Soubor vysvětlení zadávací dokumentace č. 1

Rozšíření nadstavby školy pro zvýšení úrovně vzdělání v oboru IT

Střední průmyslová škola Brno, Purkyňova, příspěvková organizace

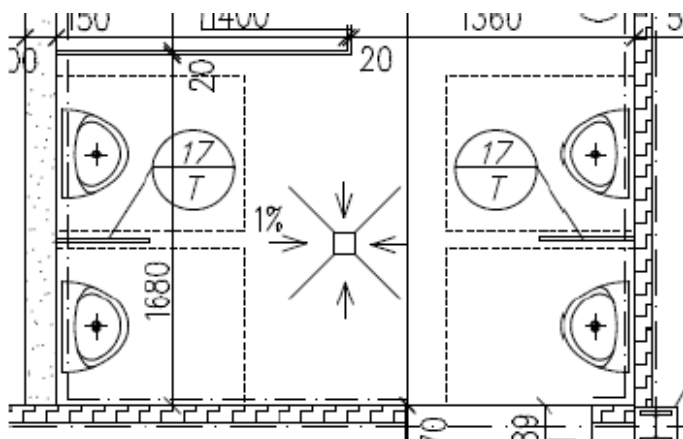
6	96-01	Demontáž prvků vzduchotechniky na střeše	kus	1,00000
---	-------	--	-----	---------

Jaká jsou parametry (rozměry, hmotnost) této demontovatelného prvku? Jedná se o jeden kus nebo více prvků?

Co má být do položky demontáže zakalkulováno – pouze sejmutí ze střechy? Odvoz a likvidace? Přemístění na investorem určené místo a zpětná instalace a zapojení? Odpojení VZT a zachování funkčnosti VZT v budově?

Prosíme o bližší specifikaci položky.

Zadavatel uvádí, že se jedná o jeden kus ventilátoru centrální VZT pro odvětrávání WC, který bude demontován a na jeho místo bude umístěn ventilátor nový. Parametry nového ventilátoru jsou stejné jako u ventilátoru původního. Tyto parametry včetně hmotnosti jsou uvedeny ve Výkazu výměr. Původní ventilátor bude odvezen k likvidaci.

Tyto informace již byly uvedeny ve Výkazu výměr i Technické zprávě.
